Европейская экономическая комиссия**Административный комитет
Конвенции МДП 1975 года****Технический орган по осуществлению****Пятая сессия**

**Концептуальные, функциональные и технические
спецификации eTIR: версия 4.3****Незначительные исправления, внесенные в пересмотр 2****Записка секретариата****I. Введение**

Рис. 11
Диаграмма деятельности в случае регистрации данных декларации

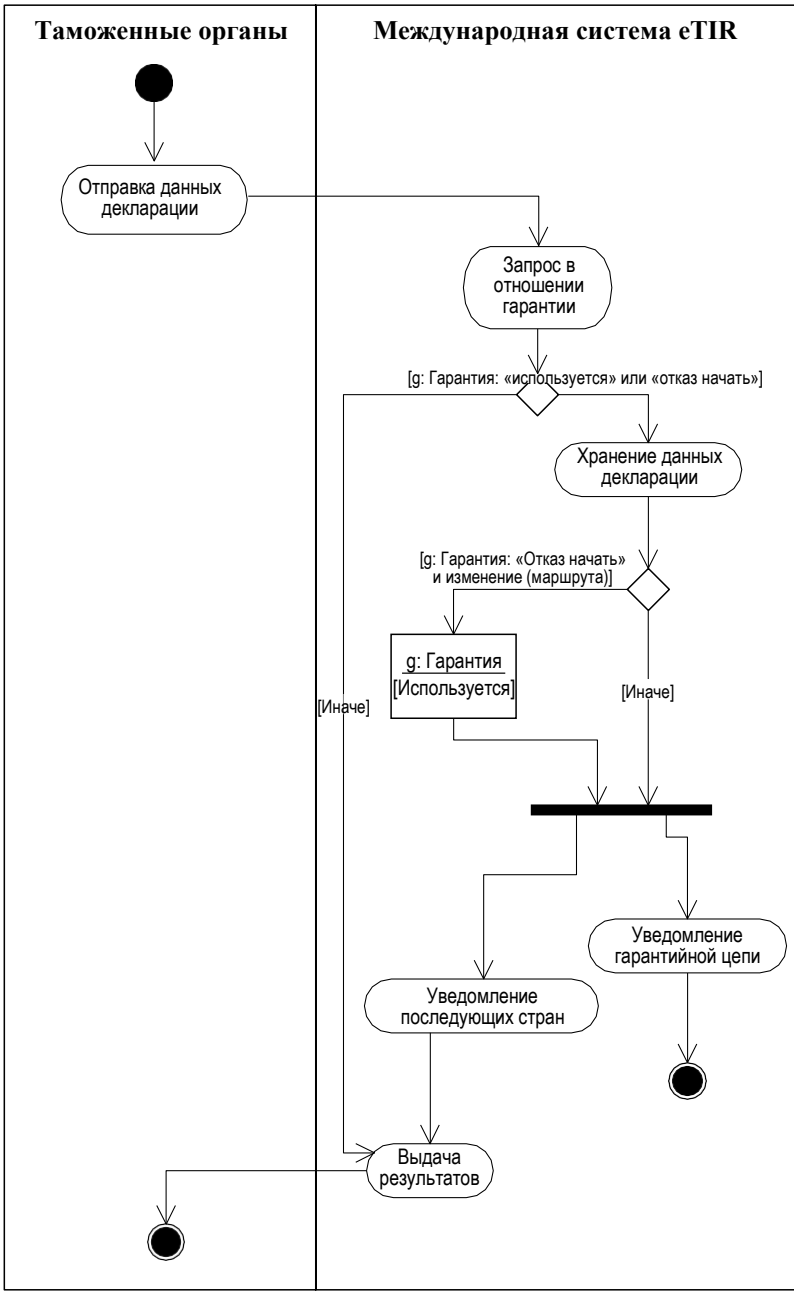
7. В таблицы 7, 8 и 9, а также в рисунки 11, 12 и 13 пришлось внести различные изменения по следующим причинам.

- В приложении 11, статья 10, пункт 1, четко предусматривается, что процедуру eTIR нельзя начать в режиме резервной процедуры.
- Информация о пломбах передается с помощью сообщений I9 и I11.
- Сопроводительный документ содержит информацию о пломбах и перепечатывается при их изменении, например, после таможенной проверки (см. функциональные спецификации, глава IV.1.1.1).
